Krycí list ZBV			
Název Stavby dle SoD: Okružní křižovatka silnic II/106 x III/1065 x III/1066 - Krhanice Název stavebního objektu/provozního souboru (SO/PS): SO 101 Okružní křižovatka		Číslo SO/PS / / pořadí Změny SO/PS: část 1 / 1	Číslo ZBV: 1
Objednatel 1: Krajská správa a údržba silnic Středočeského kraje, příspěvková organizace Zborovská 81/11, 150 00 Praha 5, Smíchov IČ: 00066001			
Objednatel 2: Obec Krhanice Krhanice 46, 257 42 Krhanice IČ: 00232025			
Zhotovitel: B E S s.r.o. Sukova 625, 256 01 Benešov IČ: 43792553			
Rekapitulace ZBV č. 1 dle Skupin 1, 2, 3, 4, 5			
ZBV č./ Skupina	Cena navrhovaných Změn záporných	Cena navrhovaných Změn kladných	Cena navrhovaných Změn záporných a Změn kladných celkem

Změnový list

Iniciátor Změny: Zhotovitel Předmět Změny: Sanace a odstranění dlažby		
Popis a zdůvodnění Změny: Původní řešení Projektové dokumentace pro provádění stavby (dále jen „PDPS“) počítalo v rámci stavebního objektu (dále jen „SO“) 101 pouze s nahrazením asfaltových vrstev ACP a ACO jak pro větev A, tak pro větev B. V průběhu provádění stavebních prací, konkrétně po odfrézování, bylo zjištěno že povrch je ve velmi špatném stavu a podloží je nevhodné pro pokládku ACP

Zaměření obvodu dlažebních kostek a odfrézovaného asfaltu

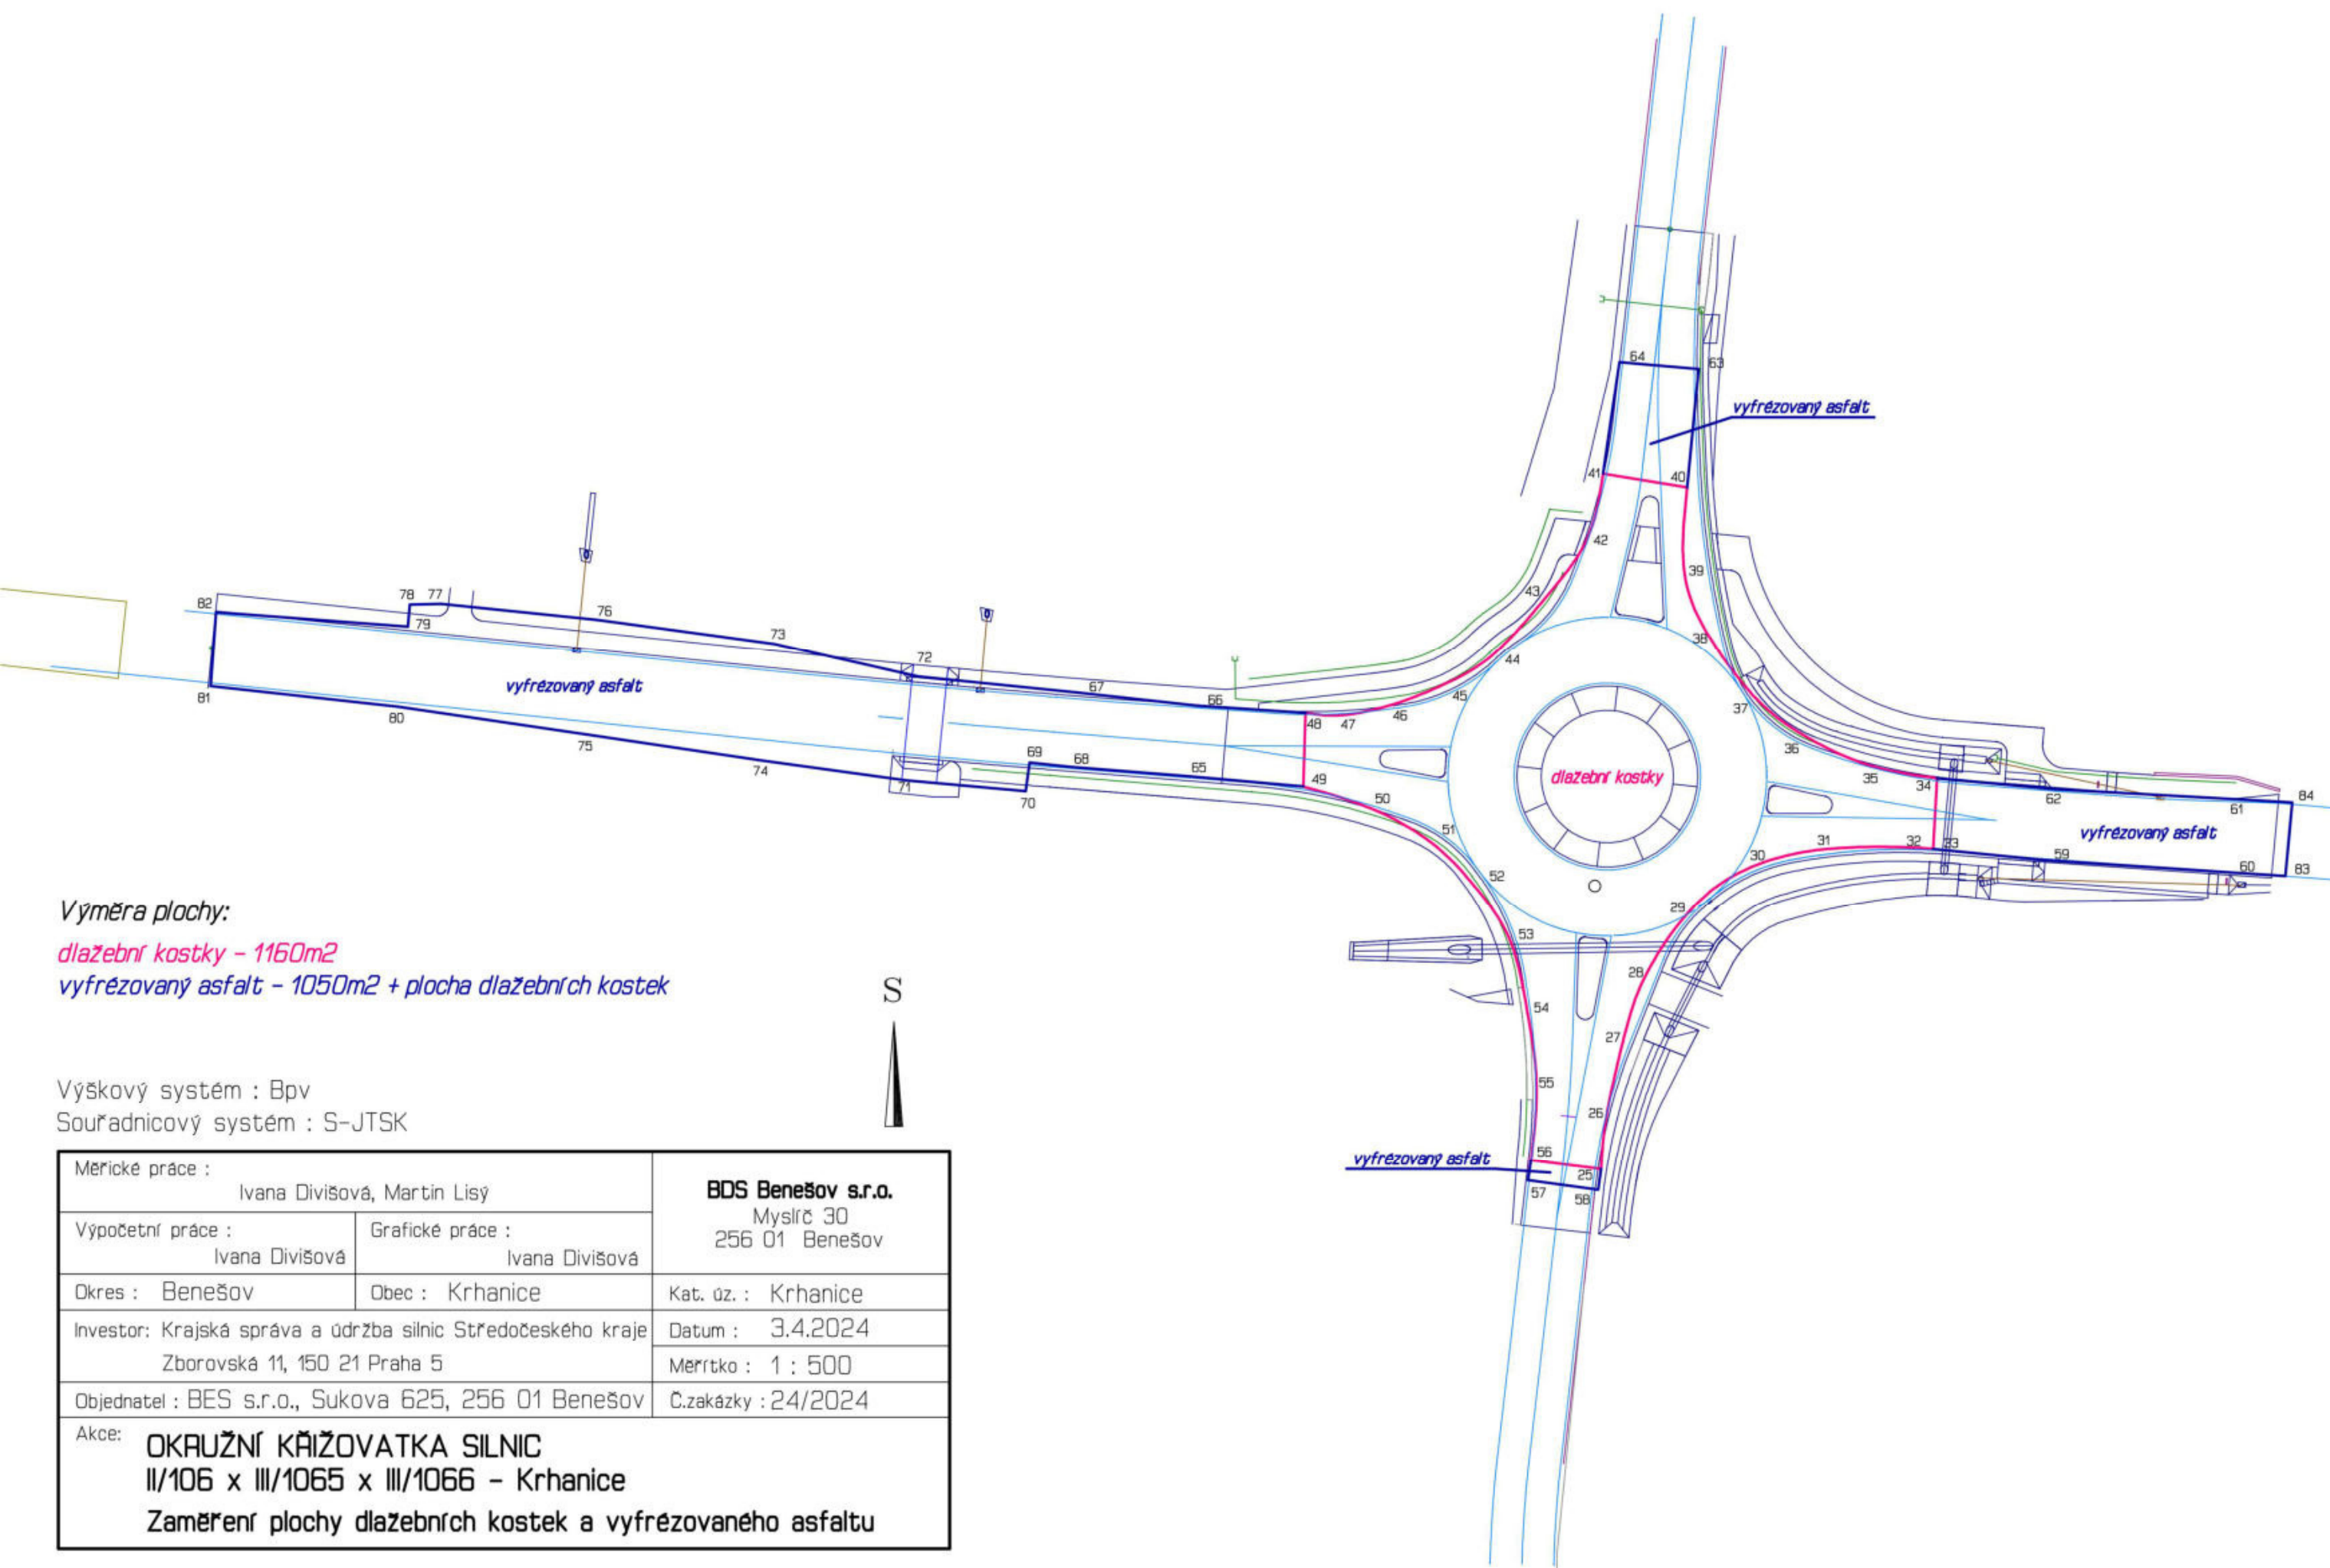
Výměra plochy:
dlažební kostky - 1160m²
vyfrézovaný asfalt - 1050m² + plocha dlažebních kostek
